## Statens vegvesen

### Uttale til endring av reguleringsplan for Meland kyrkjegard – Meland kommune

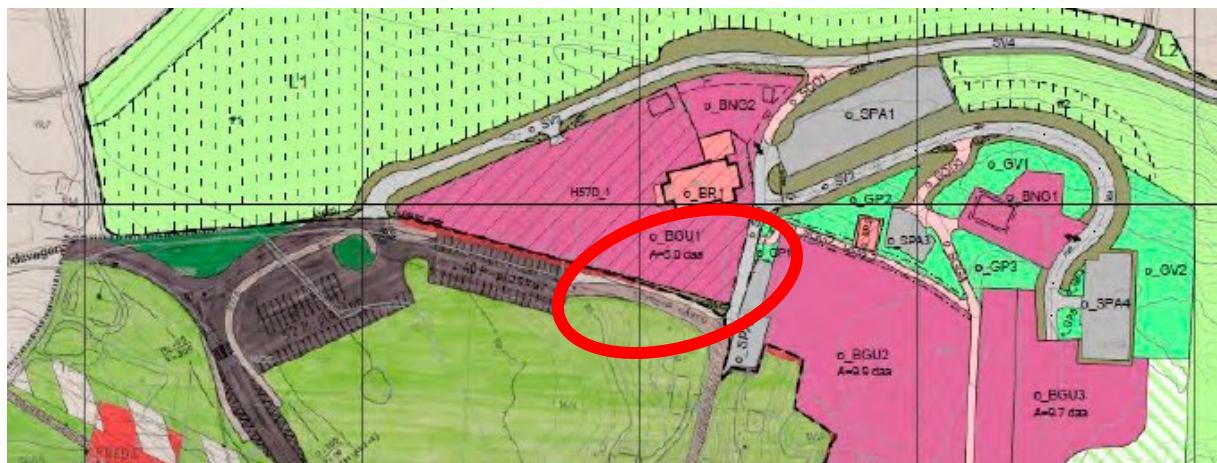
Når det gjeld vegsystemet, viser framlegget at kyrkja og gravplassen skal ha tilkomst frå sør. Etter vår vurdering gir dette ei uryddig løysing, spesielt når ein ser framlegget i samanheng med gjeldande plankart, slik figur 7-2 i planomtalen viser (se utsnitt nedenfor). Løysinga gjer at det vil verte uønskt biltrafikk på gangtraséen frå parkeringsplassen og fram til kyrkja (raud ring), fordi trafikk til gravplassen må køyre på strekninga.

Etter vår vurdering er ikke planframlegget i samsvar med intensjonen i gjeldande reguleringsplan, slik vi bad om i vår uttale til oppstartsvarsel. Statens vegvesen ber difor kommunen endre vegløysinga, slik at kyrkja og gravplassen får tilkomst frå ny Bjørnestadveg i nord, og gåande frå parkeringsplassen til kyrkja får redusert konflikt med køyrande.

Vidare må kryss mellom fv. 244 og Bjørnestadvegen regulerast med svingradius på minst 6 meter, og frisikt på 6m x 54m, som nemnd i vår e-post den 18.10.2018.
